島根原子力発電所2号炉

津波による損傷の防止

指摘2 津波荷重の設定

(コメント回答)

【基準津波による最高水位分布（基準津波 1：防波堤有り）】 【基準津波による最高水位分布（基準津波 1：防波堤無し）】

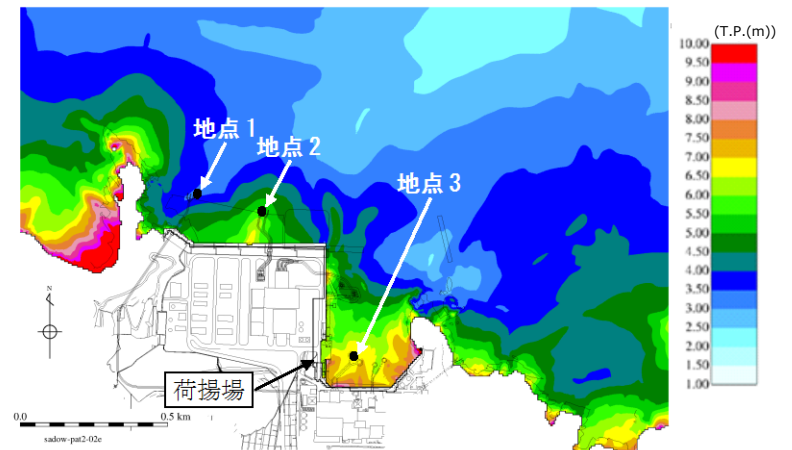
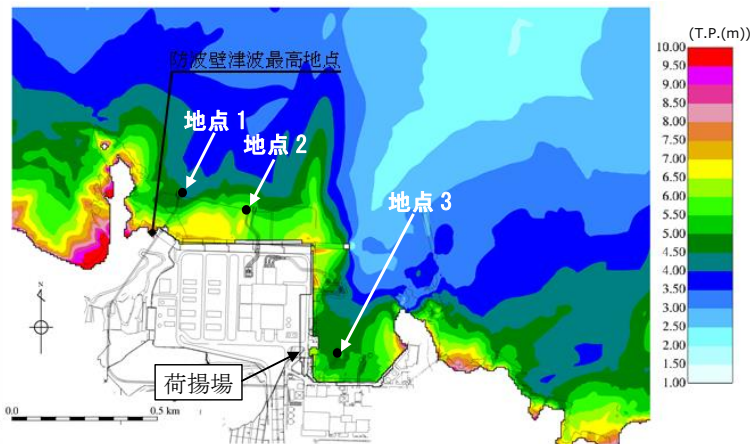
- ソリトン分裂波発生の有無について、防波壁及び防波扉設置位置全域を対象に、水深が10mよりも浅い地点における津波高さや島根サイトの陸海域の地形等の特性を踏まえた評価結果を説明すること。
- 砕波段波発生の有無について、防波壁及び防波扉設置位置全域を対象に、入力津波又はフルード相似則に従った入力津波の特性を踏まえた仮想津波を用いて評価結果を説明すること。
- ソリトン分裂波及び砕波段波を示す波形がないと判断した根拠について、津波シミュレーション解析だけでなく水理試験の必要性も含めて説明すること。なお、水理試験の要否については、根拠を示して説明すること。

- 条件①について検討した結果を以下に示す。

条件①：津波高さと水深の割合

地点	(1)水深	(2)津波高さ※		(2)/(1)	
		防波堤有り	防波堤無し	防波堤有り	防波堤無し
地点1	16m	5.0m	4.0m	31.3%	25.0%
地点2	16m	6.0m	6.0m	37.5%	37.5%
地点3	17m	5.0m	7.0m	29.4%	41.2%

3.4 津波波圧の比較 朝倉式（敷地高以上）（1/2）

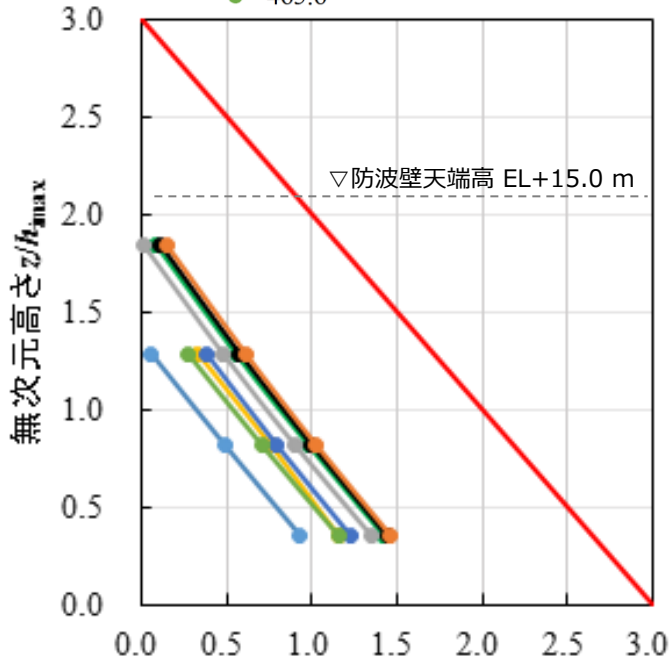
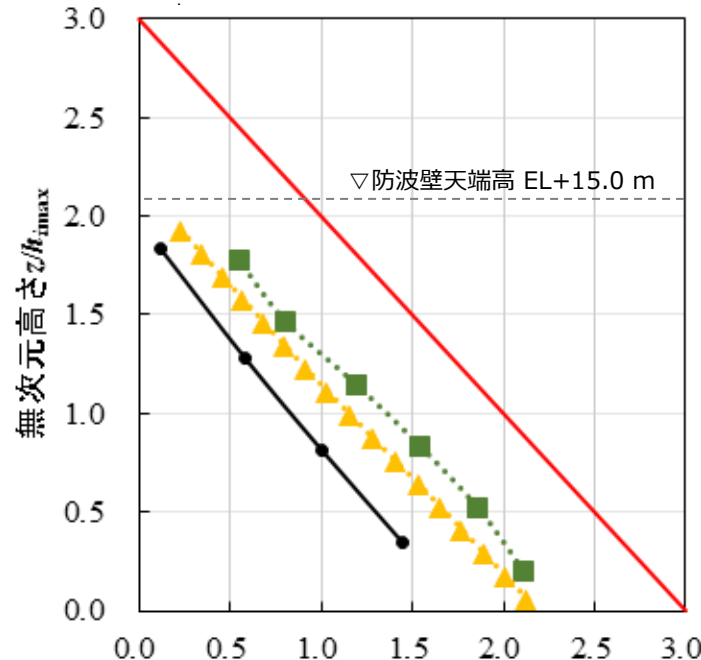
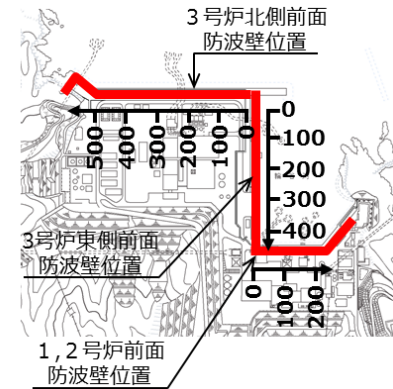
- 海中構造物を対象とする谷本式を背面に海域を有しない防波壁等に適用することの妥当性及び、防波壁に作用する荷重に加え浮力等の荷重の具体的な考え方について、国土交通省暫定指針評価式に対する保守性を踏まえ説明すること。
- 設計用津波波圧について、谷本式が島根サイトの津波特性とその不確かさを踏まえても必ず保守的になる科学的根拠を掲示し、谷本式を適用することの妥当性を説明すること。
- 防波壁の安定性評価に用いる津波波圧について考え方を説明すること。

- ソリトン分裂や砕波による津波波圧への影響については、津波の実現象が必ずしも解析どおりにならない可能性があること及び砕波等が防波壁位置で発生することを前提とした安全側の設計の考え方があることを踏まえ、総合的に判断して説明すること。
- 陸上の直立壁とした胸壁について、防波壁の構造上の範囲を図面上に示したうえで水際線から離れた位置であること、海中の直立壁に作用する波圧算定式を採用することが妥当であることを説明すること。
- 防波壁等が指している具体的な設備をまとめ資料に整理すること。

- 3号炉北側の防波壁のうち敷地高以上における三次元津波シミュレーションにより算定した波圧分布を下図に示す。また、比較対象として同じ条件による水理模型実験結果及び断面二次元津波シミュレーションによる波圧分布（32頁参照）も示す。
- 三次元津波シミュレーションにより直接算定した波圧分布は、3号炉北側前面の防波壁において直線型の波圧分布となることから、ソリトン分裂波や砕波による津波波圧への有意な影響はないことを確認した。
- これらの直接算定した波圧は、朝倉式による波圧に包絡されることを確認した。また、3号炉北側前面の防波壁において、水理模型実験及び断面二次元シミュレーション結果に基づく波圧についても、朝倉式による波圧に包絡されることを確認した。
